改善箇所説明図

基準不適合発生箇所

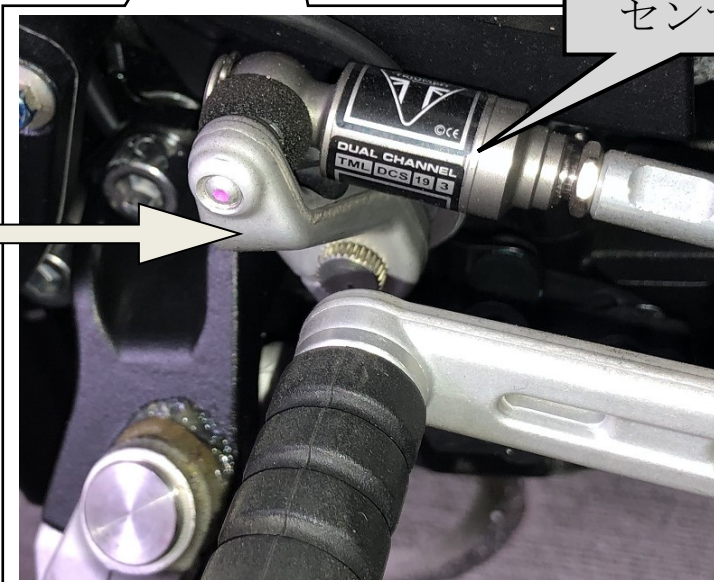
クイックシフターキット装着車両において、リンケージクランプの形状が不適切なため、シフトアップの操作時にセンサーが当該クランプと接触するものがある。そのため、シフトアップが不完全となり、最悪の場合、ギア抜けして加速しない又は失速し、後続車に追突されるおそれがある。

全車両、クイックシフターキット装着の有無及びリンケージクランプの形状を確認し、対象のものはリンケージクランプを対策品に交換する。

識別： 対策後は車台番号の末尾付近に赤色のペイントマークを塗布する。
